Objet : RN 79 – APROA du viaduc de la Roche
Réf. : DTOA / APROA / 26-06
PJ : 1 avis

RN 79 – Viaduc de la Roche

Avis du Cerema sur l'APROA

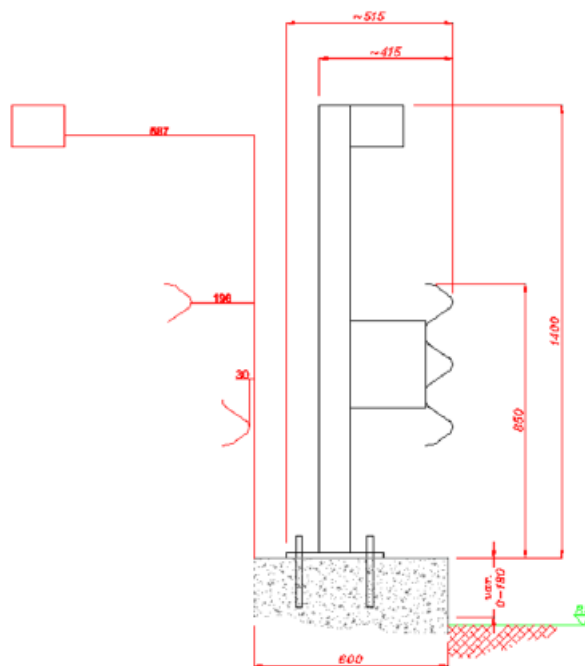
La reprise des bétons dégradés et l'amélioration de l'assainissement de l'ouvrage répondent aux besoins de réparation de l'ouvrage. Il conviendra de veiller à ce que la conception des dispositifs de récupération des eaux sous le joint de chaussée permette leur entretien et leur nettoyage et il conviendra notamment d'éviter la création de coude pouvant favoriser l'obstruction des descentes d'eau.

Il est prévu une purge des parements du mur garde-grève côté ouvrage par hydrodémolition jusqu'à une profondeur d'environ 8 cm réduisant ainsi fortement l'épaisseur du mur garde-grève (d'épaisseur théorique 30 cm) et détournant les aciers ce qui ne permettra plus un fonctionnement béton armé de la section côté ouvrage. L'annexe 12 présente une étude de stabilité du mur garde-grève en situation d'hydrodémolition partielle. La note est peu détaillée ce qui ne facilite pas sa compréhension. 2 cas de charges sont étudiés : le 1^{er} cas correspond visiblement au cas où les charges de trafic appuient sur le corbeau à l'arrière du mur garde-grève par le biais de la dalle de transition et le cas 2 au cas où la dalle de transition serait rompue avec une poussée des terres due aux charges d'exploitation sur le remblai. Chaque cas permet de calculer le ferrailage du mur garde-grève, le cas 1 dimensionnant le ferrailage sur la face côté tablier et le cas 2 le ferrailage côté terre. A noter que les cas de charges appliqués ne sont pas détaillés ainsi il n'est pas possible de savoir quelles charges sont considérées (poids des murs en retour, charge d'un essieu au droit du mur garde-grève, force de freinage en tête du garde-grève... ?). L'étude ne se concentre que sur le cas 1 et conclut sur le dimensionnement du ferrailage à l'arrière du mur. Or le cas 1 conduit à vérifier le ferrailage côté tablier et non côté terre. Par ailleurs, plusieurs hypothèses posent question : le moment ELU retenu est de 68,13 kN.m alors qu'il ne s'agit pas du moment maximal obtenu pour le cas 1 (85,46k N.m d'après l'extrait

du modèle ST1), l'épaisseur de section retenue est de 30 cm alors qu'en phase provisoire d'hydrodémolition l'épaisseur du mur est réduite. La stabilité en flambement du mur garde-grève d'épaisseur réduite sous l'action du passage de véhicules n'est pas non plus traitée. L'analyse du ferrailage en place (5 aciers doux de 16 mm) ne semble pas non plus correspondre au plan de ferrailage transmis des murs garde-grève (HA16 e10 côté terre et HA14 e20 côté tablier). L'étude conclut par la nécessité de compenser la réduction d'épaisseur du mur par un système à dimensionner. Le mémoire présente succinctement un phasage vertical d'hydrodémolition du garde-grève associé à un dispositif de soutien disposé de part et d'autre du caisson. **A ce stade, l'étude ne paraît pas suffisamment aboutie pour confirmer la tenue du mur garde-grève lors des phases provisoires.** En outre, il semble prévu que la circulation soit maintenue avec le passage de véhicules au droit de zones démolies. Ce point en particulier nécessite des études approfondies. Si la faisabilité du phasage vertical prévu n'était pas démontrée, il conviendrait d'envisager un phasage transversal en restreignant les zones circulées aux zones non dégarnies en termes d'enrobage.
